31994L0068

**KOMISIJOS DIREKTYVA 94/68/EB****1994 m. gruodžio 16 d.****derinanti su technikos pažanga Tarybos direktyvą 78/318/EEB dėl valstybių narių įstatymų, reglamentuojančių motorinių transporto priemonių stiklo valytuvus ir apšiekėjus, suderinimo**

EEB tipo patvirtinimo ženklo pavyzdys

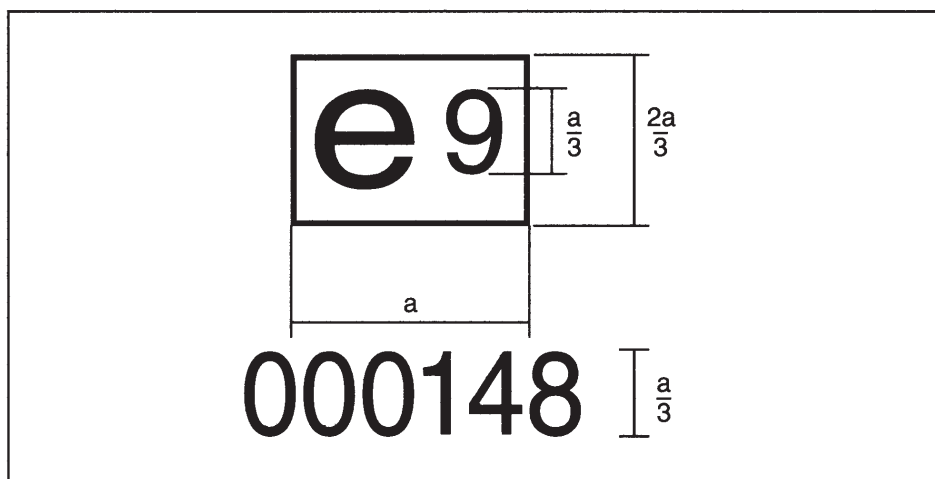
— Pridedamas toks naujas priedėlis:

Tokiu EEB sudėtinės dalies tipo patvirtinimo ženklu ženklinama Ispanijoje (e 9) pagal šią direktyvą patvirtinta priekinio stiklo apšildymo sistema, kurios patvirtinimo numeris yra 0148. Skaičiai yra tik pavyzdiniai.“
